「練馬区まちづくり条例第 54 条」および「練馬区中高層建築物等の建築に係る紛争の予防と調整に関する条例第６条」に基づく説明会　会議録

１　日　時　　令和８年９月 17 日（木）午後６時 30 分～午後７時 40 分

令和８年９月 18 日、追加の質問に対する回答

練馬区立中村西小学校校舎等改築工事	Title 等時間日影新旧重ね図（３時間）測定高0m	Scale 1/600	No. ０９

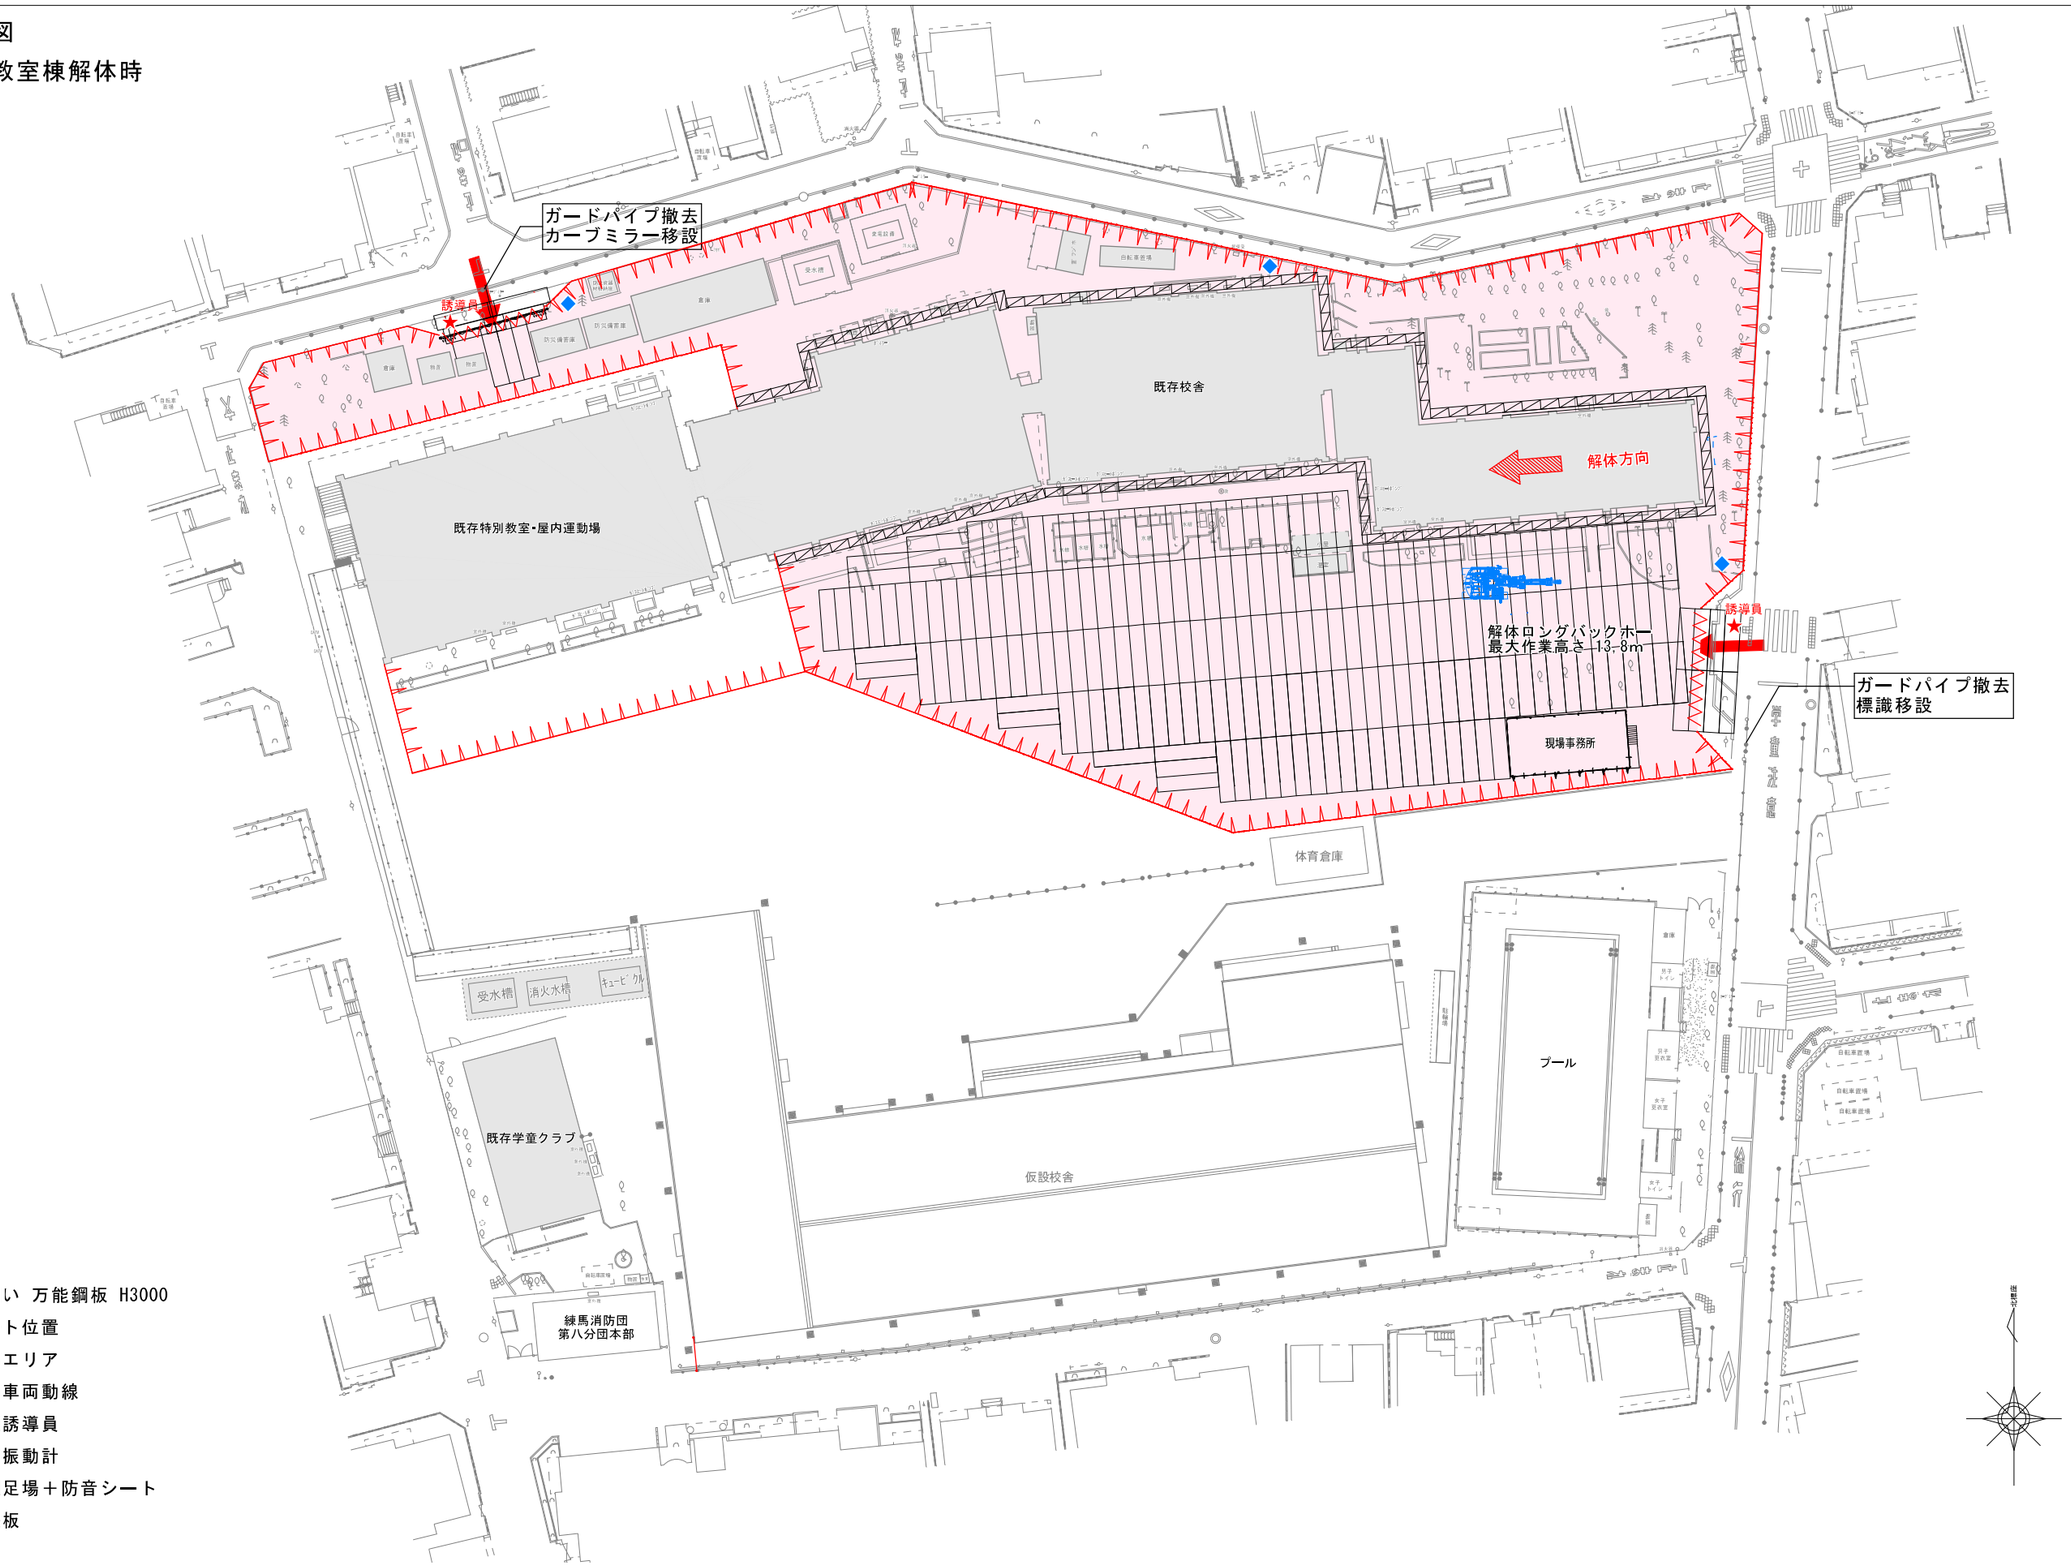
Q1	P7 時刻日影図 屋上防音目隠しパネルが投影されているとの説明がありましたが、図面に出てこないはずの、北立面図の配膳室背面にあるタテシャフト立ち上がりが作図されており、当該パネルは投影されておりません。それとも、練馬区の建築主事は、屋上設備機器のための目隠しパネルは建築面積の 1／8 超でも建物高さに含めなくてよい判断をされているのでしょうか、ご教示ください。	A1	本計画では、屋上突出部分である階段室、設備機器（給食用排気ダクトを含む）や防音パネルに囲まれている部分などが建築面積の 1/8 を超えているため、建物高さに含めており、その中で一番高い階段室の高さ 15.65m を最高高さとしています。 また、説明会当日、防音目隠しパネルが日影図へ反映されていると説明しましたが、再確認の結果、反映されていなかったため、当該パネルおよび給食用排気ダクトを反映した日影図に修正しました。 なお、各条例対象範囲にお住まいの方には、再度、個別に配布をいたします。
Q2	同上 測定面 0m の“不利側“で作図すべきではないでしょうか、再作図を希望します。	A2	地表レベルでの影の落ち方や影響範囲の確認用として、測定面を計画地盤設計 GL±0m として作図をしました。（資料１～３）
Q3	P5 断面図 1FL が SGL＋0.1m とのことですが、練馬区ハザードマップでは 0.5m の浸水想定エリアです。床高を上げるべきではないでしょうか。改築の主目的が、災害対応（体育館 2F を是正？）であれば、本末転倒に思います。なお、設計時から防潮板を見込むのならば、その過剰な費用を払ってでも採用する理由をご説明ください。	A3	新校舎の設計につきましては、様々な方が安全かつ円滑に利用できる施設となるよう、バリアフリーに配慮した計画としています。 また、練馬区ハザードマップに記載されている浸水深は、東京都が公表している浸水予想区域図を基に作成されており、当該区域図は練馬区ホームページ「練馬区水害ハザードマップ」のページ下部から確認することができます。 浸水予想区域図により、計画地周辺の想定浸水深は、東側（正門付近）で約 0.22m、西側（学童門付近）で約 0.19mとなっています。この想定浸水深を考慮し、設計 GL（計画地盤高）を設定するとともに、校舎１階の床高（FL）を設計 GL からさらに 0.10m高く設定することで、浸水に対する安全性を確保した計画としています。 なお、練馬区ホームページ「浸水履歴」より平成元年以降の記録を確認できますが、当該地において浸水被害が発生したとの報告はありません。

資料４－２

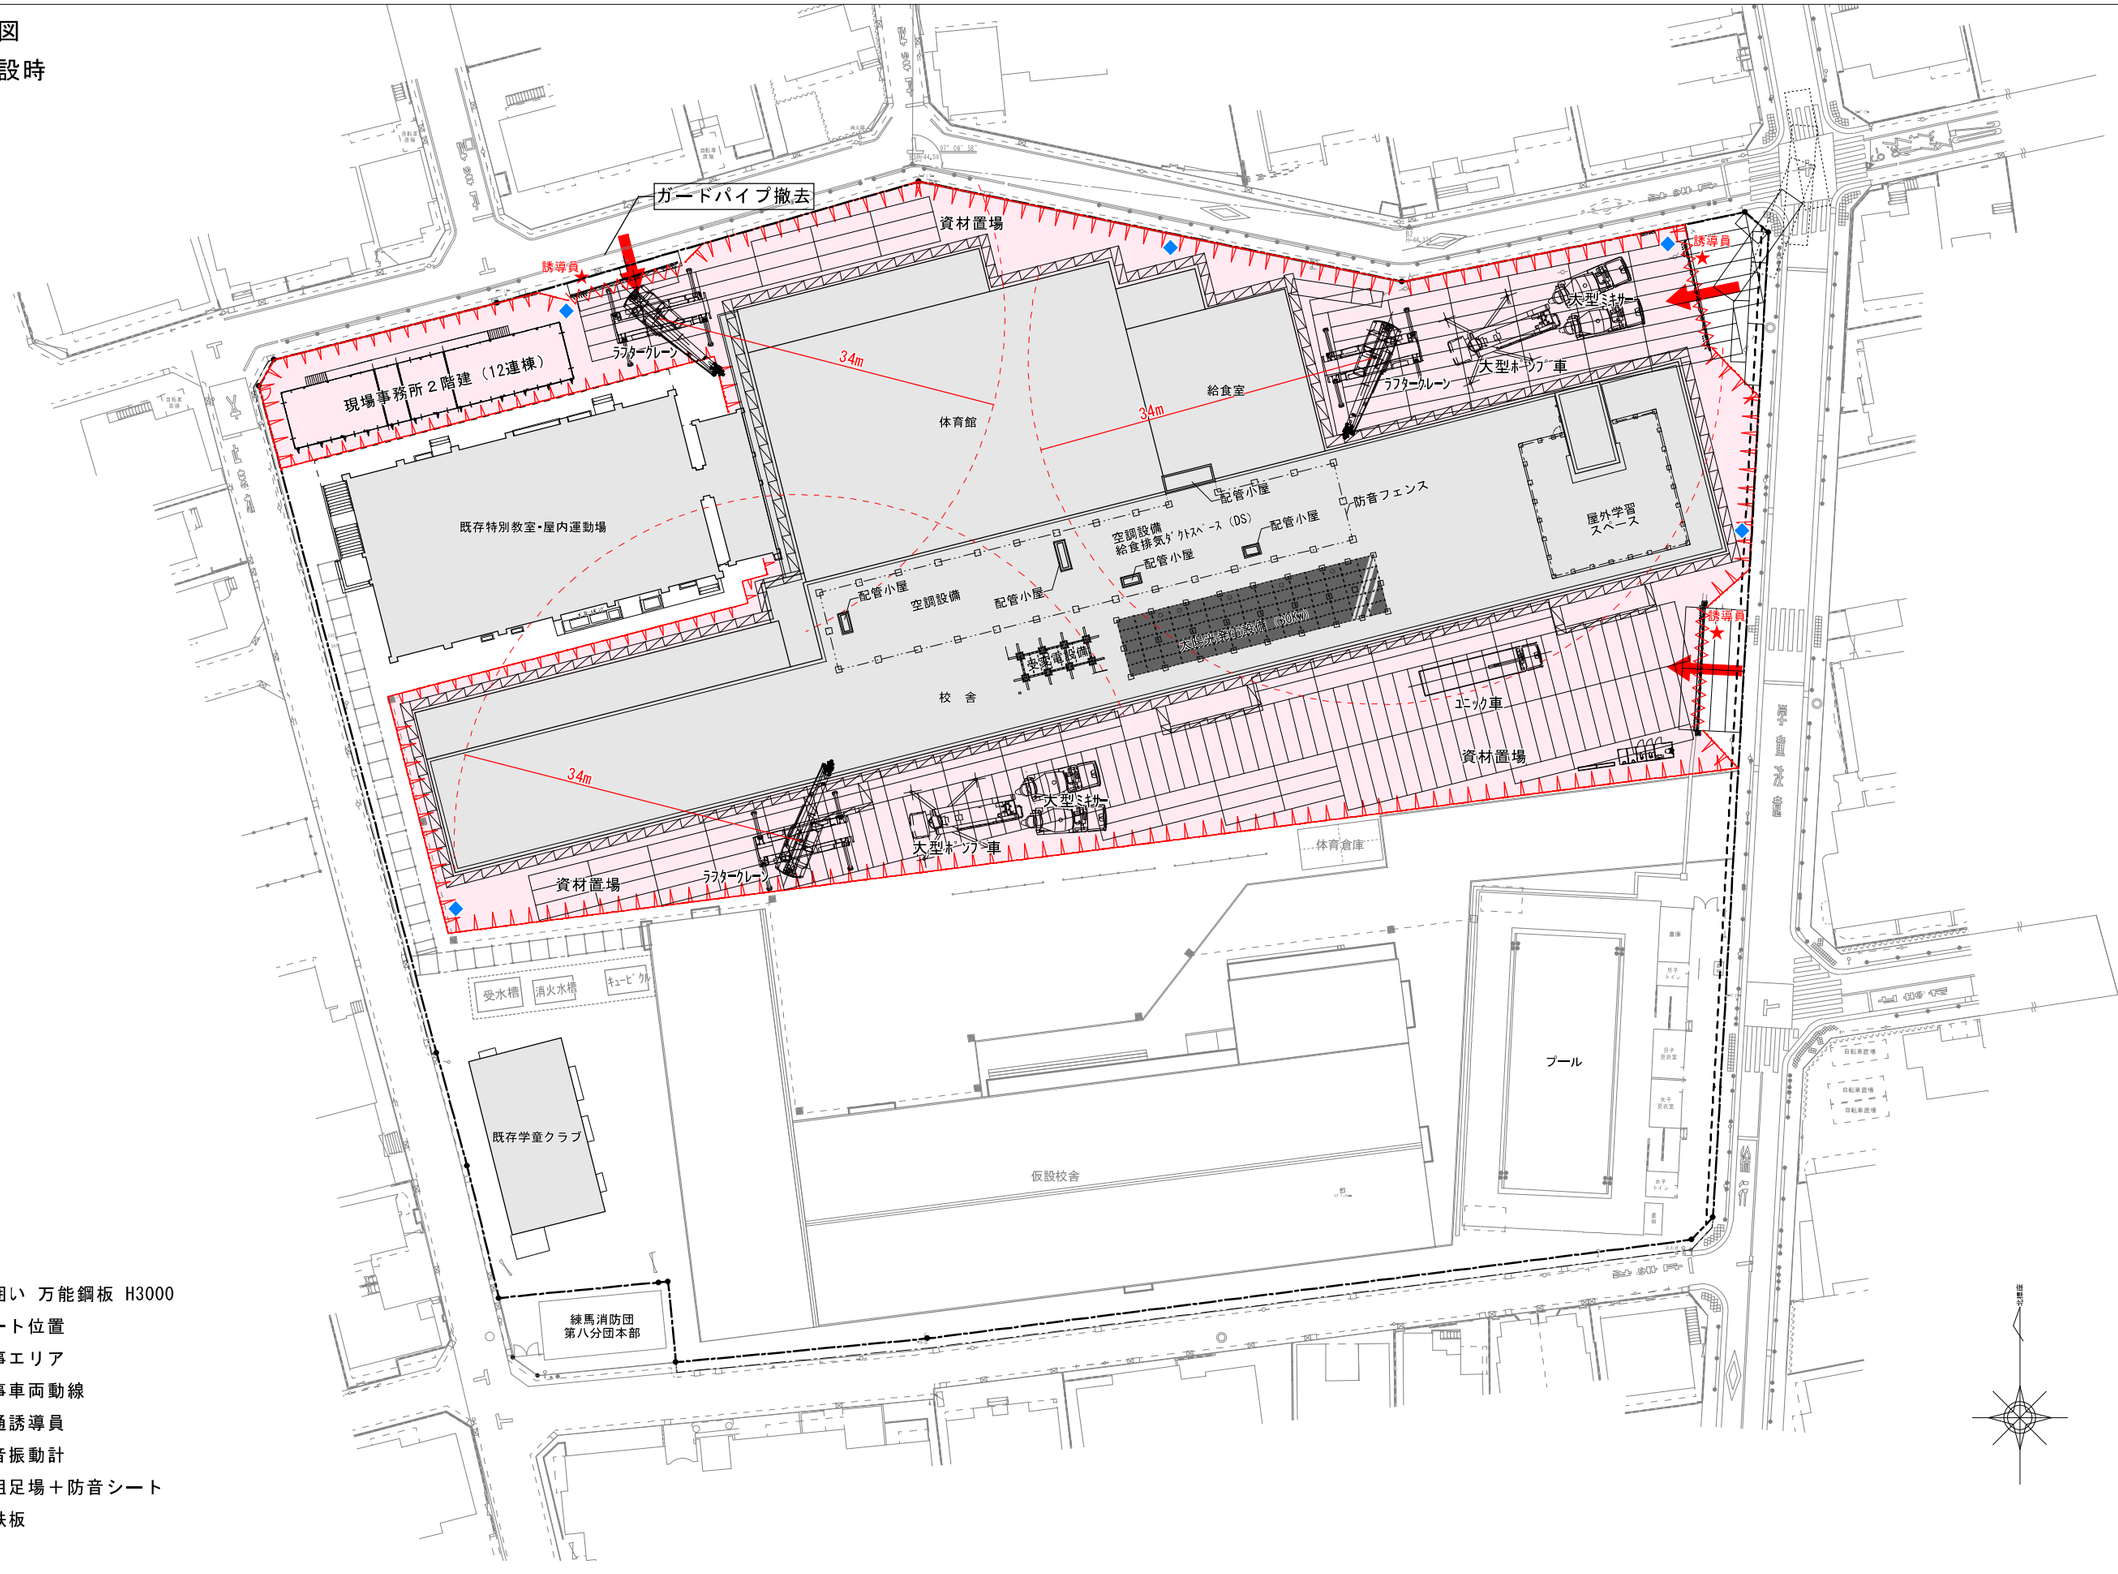
樹木診断結果を示してほしい。フェンス基礎は樹木を避けて施工可能ではないか。工事を理由として安易に伐採することは説得力がない。桜やヒマラヤスギなどの既存高木は学校と住宅地との緩衝帯として機能しており、新たな低木や若木では代替できず、景観上も重要な樹木までの伐採に懸念がある。

影への影響を考慮した上で、新校舎は北側に配置する必要があること。 ②道路面に仮囲いを設置し、工事ヤードを確保した上で、工事車両出入口、敷鉄板、現場事務所等の仮設計画が施工上、必要であること。 （資料４－1～3） ③敷地周囲には、防犯上フェンスを設置する必要があり、また、敷地内の土が道路へ流出することを防ぐため、フェンス基礎および基礎間を連続した土留めの立ち上りを計画しています。そのため、道路際に樹立している一部の樹木に干渉すること。 ④現在、樹形が崩れて境界フェンスを越境しているほか、道路側（敷地外）へ大きく枝が伸びているものが多く、通行者の安全確保や落葉による近隣被害、清掃負担の増加、将来的な剪定など、学校の美観および、長期的な維持管理上の大きな懸念が生じています。また、一時的な清掃・剪定等で対応した場合でも根本的な解決には至らず、近隣への配慮と適正な維持管理の両立を図ることが必要です。 　樹木医の診断をもとに保全・伐採区分を示した既存樹木工事範囲重図を示します。（資料 5） 　本計画は、児童の教育環境の向上と学校運営における維持管理の適正化を最優先としつつ、近隣への配慮を考慮し、検討を重ねて策定したものとなります。
